OGGETTO: *Provvedimento Autorizzatorio Unico Regionale ai sensi dell'art.27-bis del D. Lgs.152/2006 relativo al progetto PER LA REALIZZAZIONE DI UN PARCO EOLICO DENOMINATO "GENIOSU", COSTITUITO DA 5 AEROGENERATORI DA 5,6 MW PER UNA POTENZA TOTALE PARI A 28 MW, RICADENTE NEI COMUNI DI GUASILA E SAMATZAI (SU) E DELLE OPERE CONNESSE ANCHE IN AGRO DI PIMENTEL, SEGARIU, SANLURI, FURTEI (SU).*

Osservazioni in riscontro al parere della Soprintendenza Archeologia, belle arti e paesaggio per la città metropolitana di Cagliari e le province di Oristano e Sud Sardegna (nota prot. 8858 del 05/06/2023) e al Verbale di Conferenza di Servizi decisoria del 15/06/2023.

Figura 1: Layout originale di progetto – Rif. Elaborato 4.1_Corografia

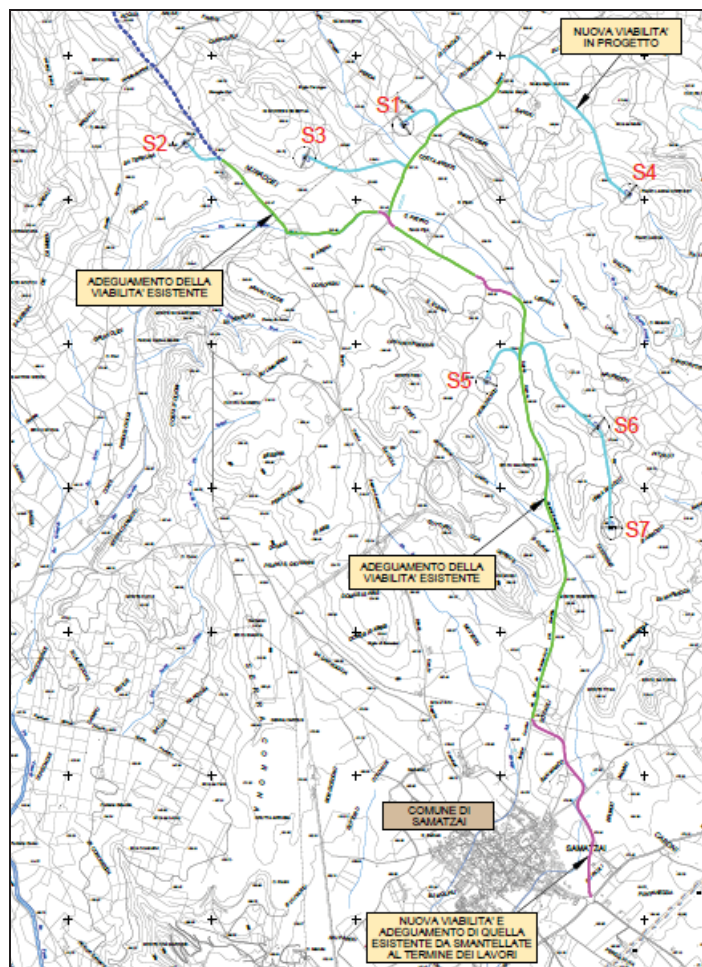
In data 24/03/2022 con prot. 2426, il Comune di Guasila ha osservato che l'aerogeneratore "S1" era distinto catastalmente nel medesimo Mappale del bene denominato "Tomba di Giganti di Perdas de Fogu", vincolato dal Ministero della Cultura con Decreto n. 10 del 18/02/2022.

La Proponente, nonostante il Decreto n. 10 del 18/02/2022 fosse stato emesso in seguito alla presentazione del progetto eolico "Geniosu", ha comunque provveduto alla modifica della posizione dell'aerogeneratore "S1" al fine di rispettare le dovute distanze dai beni di interesse archeologico presenti nell'area circostante. Di seguito si riporta la corografia del progetto revisionata a seguito dello spostamento dell'aerogeneratore S1, trasmessa in data 28/05/2022 con Prot 028_22WSDS.

Figura 3: Layout modificato con eliminazione S2 e S3 – Rif. Elaborato 4.1_Corografia_rev2

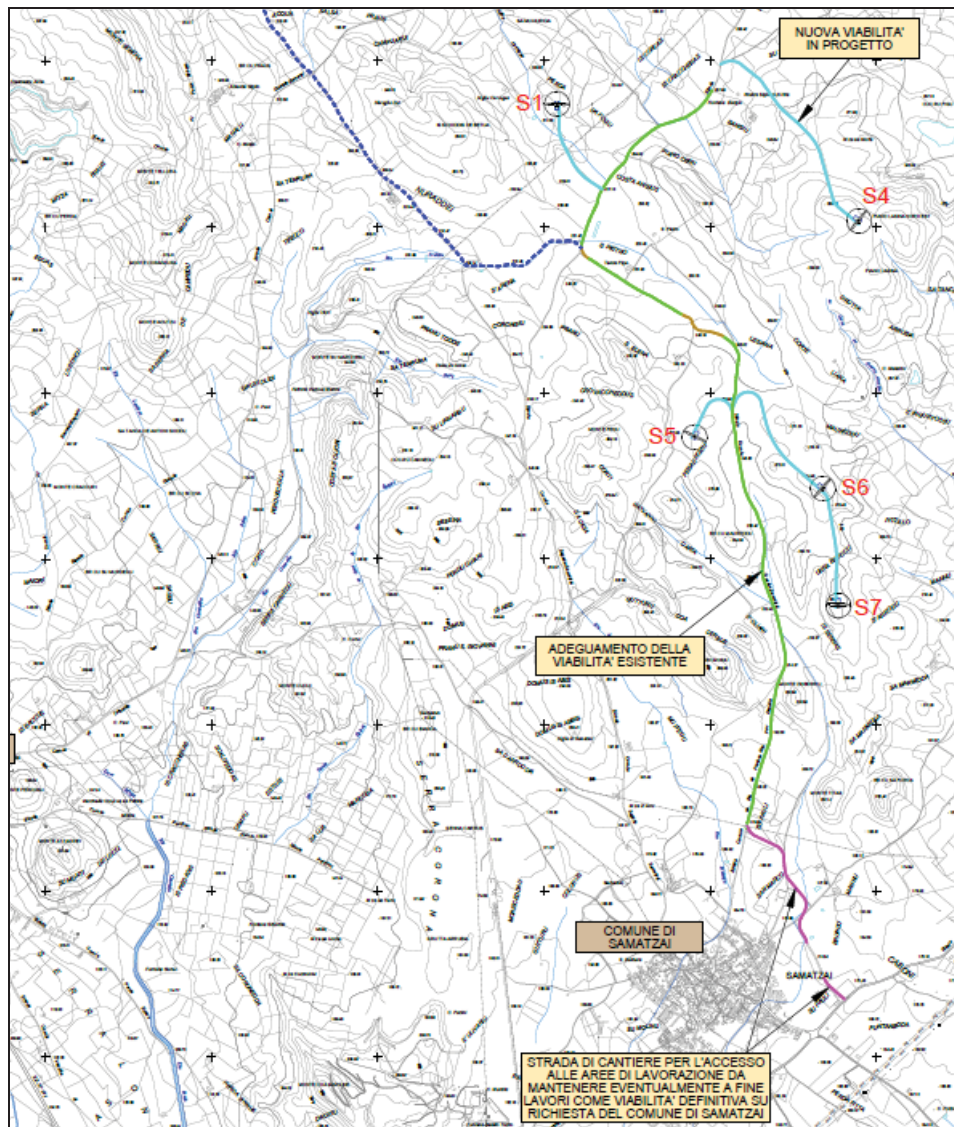
La Soprintendenza nel parere sopra citato evidenziava l'impatto visivo che l'impianto avrebbe potuto avere nei confronti di una serie di monumenti oggetto di progetto di valorizzazione e “[...] *Le aree previste per il posizionamento degli aerogeneratori S 2 e S 3 sono ubicate in un areale particolarmente denso di presenze archeologiche quali complessi di domus de janas (Su Linnarbu e Pranu Todde), nuraghi (Pranu Todde, Bruncu Musu Congiu, nuraghe Dei, Carroga, Santu Perdu, Sant'Elena) tombe di giganti (S'Arena A e B, San Pietro Olini);*”

Al fine di ridurre fortemente l'impatto dell'impianto eolico sulle presenze archeologiche ubicate nell'area di progetto, **nonostante l'assenza di interferenze dirette con tali beni**, la Scrivente in data 16/03/2023 con Prot 004_23WSDS ha trasmesso una revisione progettuale che ha comportato l'eliminazione delle unità di generazione “S2” e “S3”, prevedendo un'ottimizzazione del lay-out definitivo a 5 aerogeneratori. Contestualmente la Società ha proposto di utilizzare un modello di aerogeneratore innovativo, con il conseguente aumento della potenza delle singole macchine a 5,6 MW ciascuna (modello V162), per un totale di 5 aerogeneratori di potenza complessiva pari a 28 MW. Inoltre, è stata redatta una nuova relazione archeologica dove sono state descritte le ricognizioni di superficie su tali aree.

Di seguito si riporta la corografia della versione del progetto a seguito dell'eliminazione degli aerogeneratori “S2” e “S3”, trasmessa in data 16/03/2023 con Prot 004_23WSDS.
